Добавление 2: Глобальные технические правила № 2

Процедура измерения для двухколесных мотоциклов, оснащенных двигателем с принудительным зажиганием или двигателем с воспламенением от сжатия, в отношении выбросов газообразных загрязняющих веществ, выбросов CO₂ и расхода топлива

Поправка 3

Приложение 13,

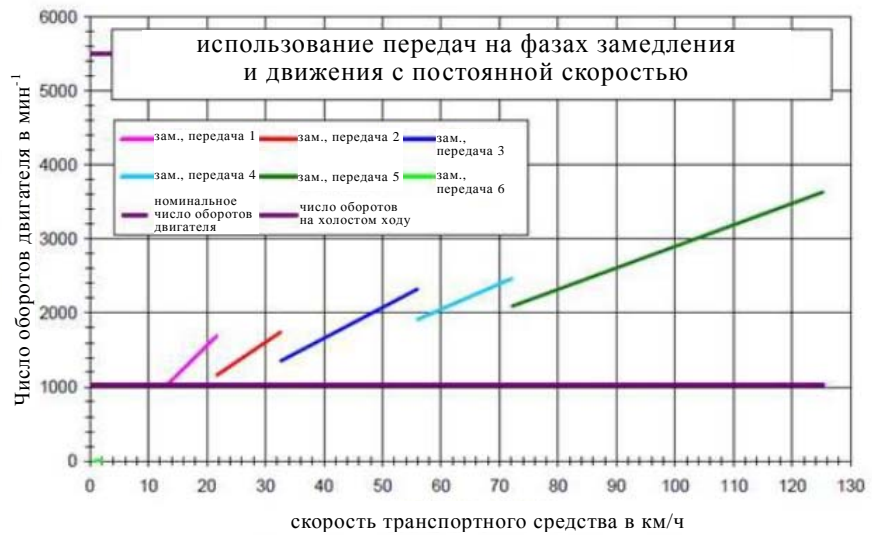
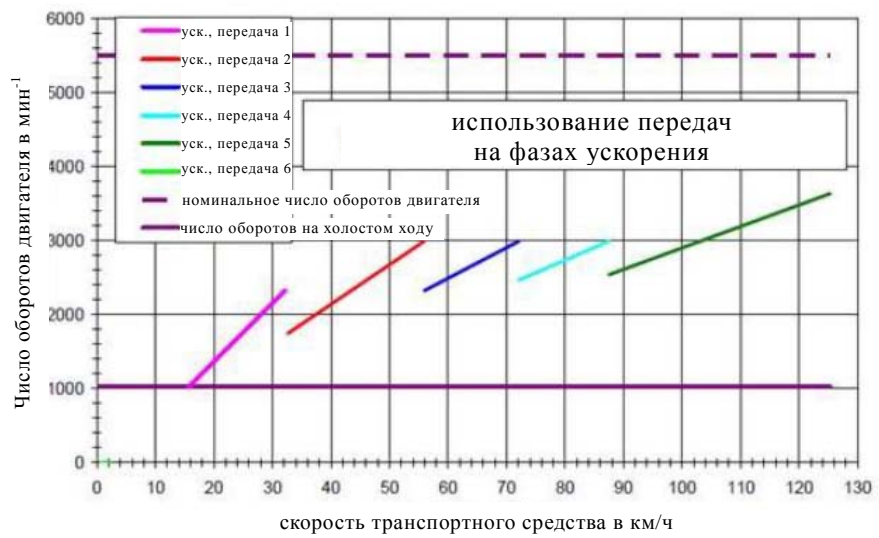
Пункт 1, таблица A13-1, изменить следующим образом:
